1. (108)南科(高)使字第 014 號

2. (108)南科(高)使字第 002 號

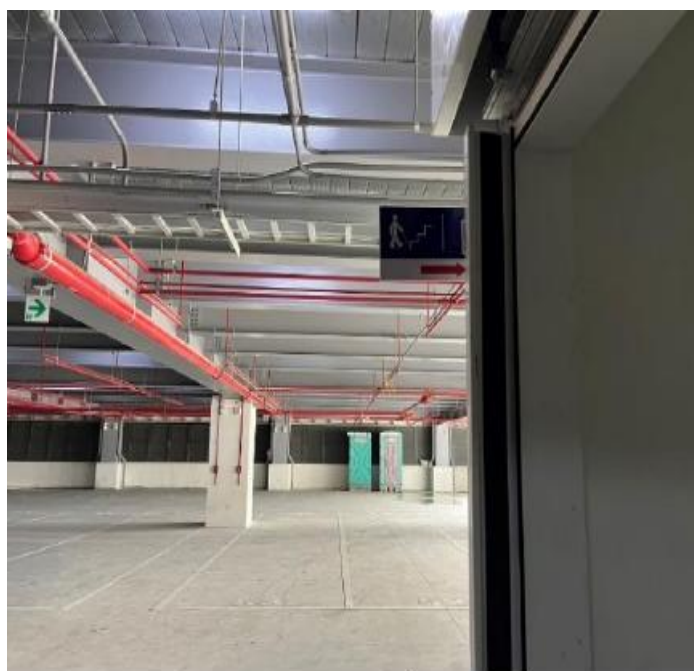
室外通路之水溝格柵開口大於 1.3 公分，有礙於通行。
